福島第一原子力発電所 プラント関連パラメータ

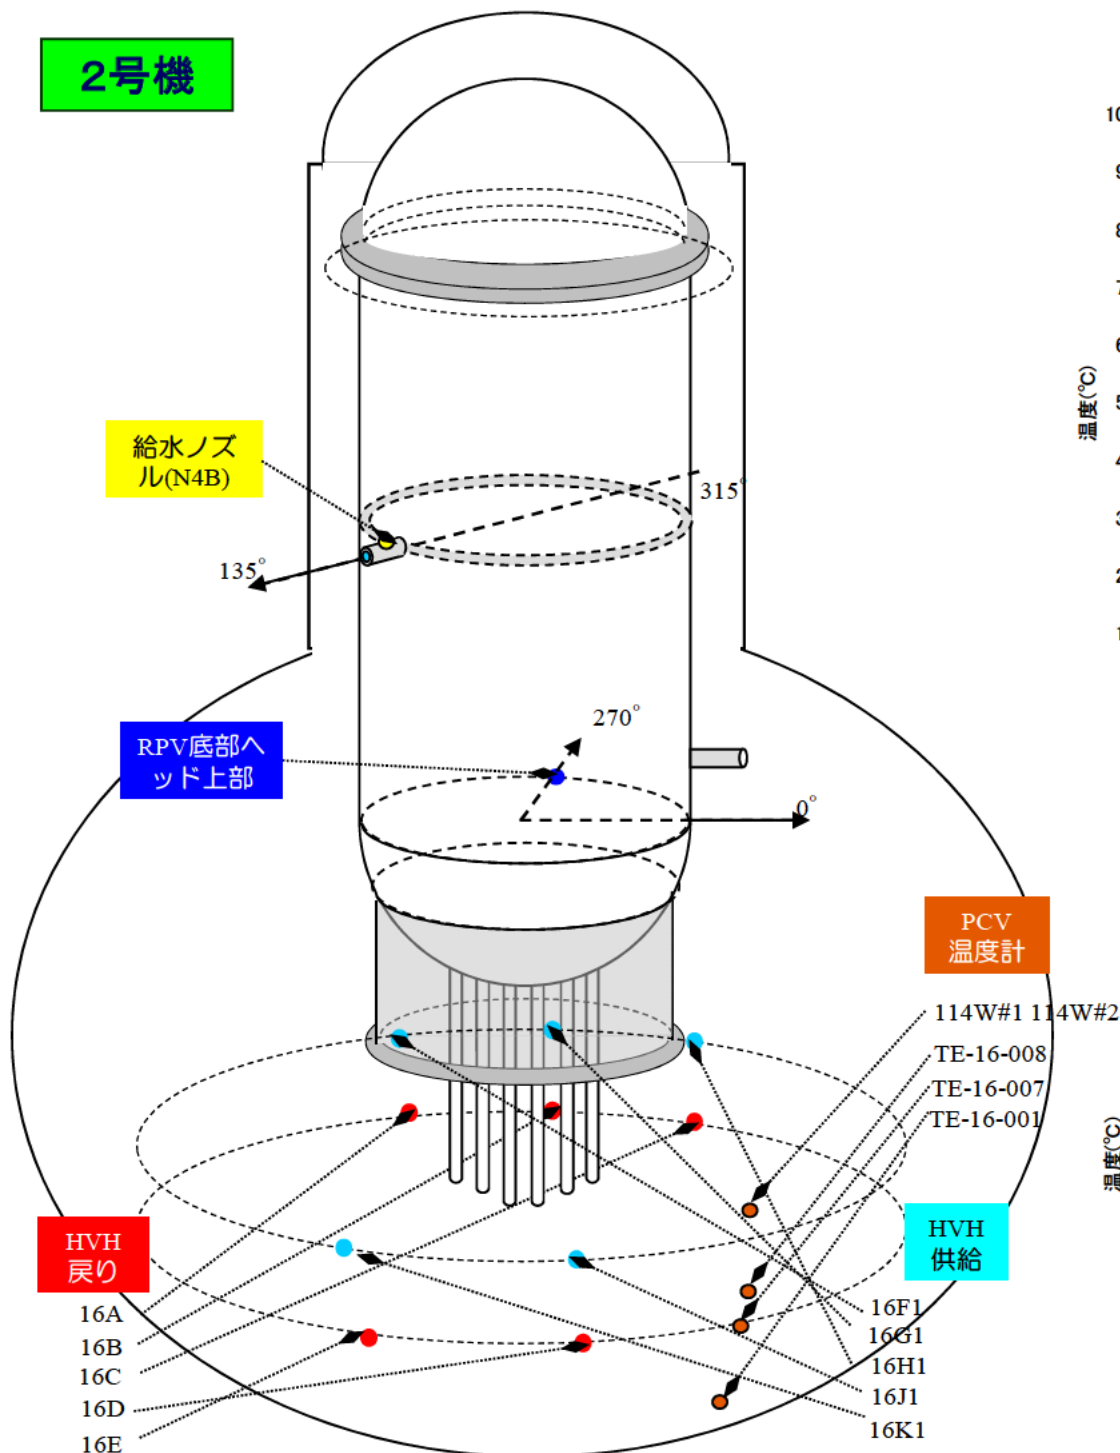
* 2019年12月20日、グラフに示す温度計の位置と図に示す温度計の位置に不整合が確認されたため、記載を訂正

- PCV温度計(T1, T3, T6)の追加
- Vessel Downcomer(15°)の削除

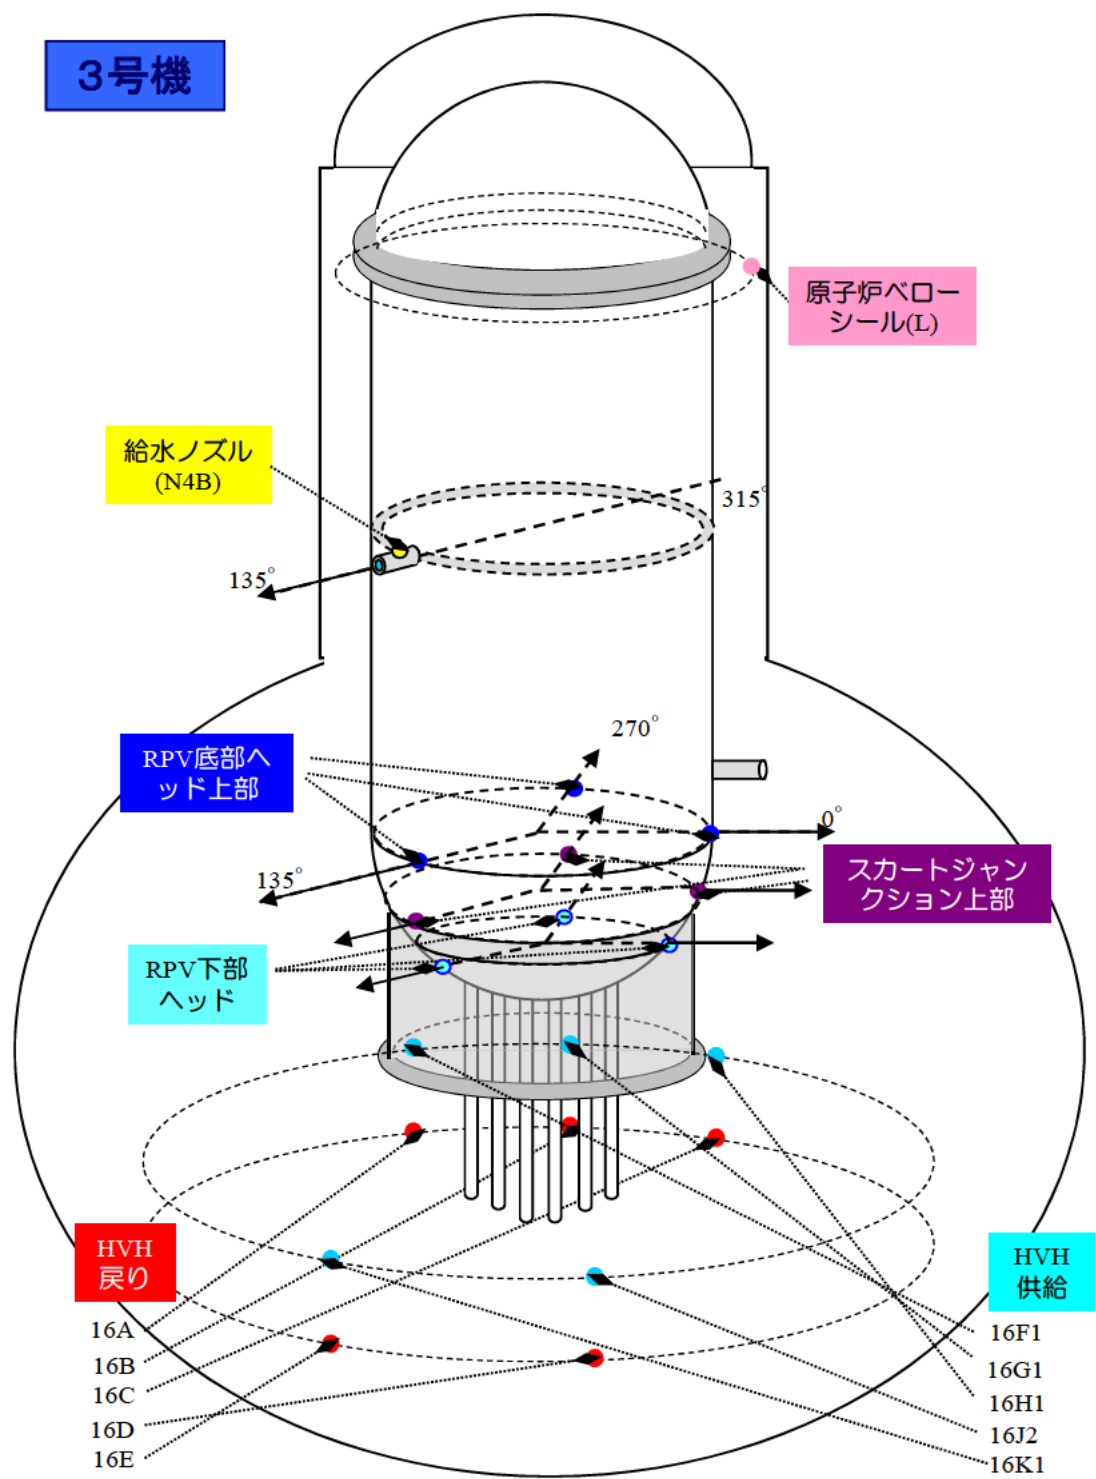
*2019年12月20日、グラフに示す温度計の位置と図に示す温度計の位置に不整合が確認されたため、記載を訂正

- PCV温度計(TE-16-001, TE-16-007, TE-16-008, 114W#1, 114W#2), HVH供給(16K1)を追加
- 原子炉ベロシーシール(R), RPV底部ヘッド上部(0°, 135°), スカートジャンクション上部(135°, 270°), RPV温度計を削除
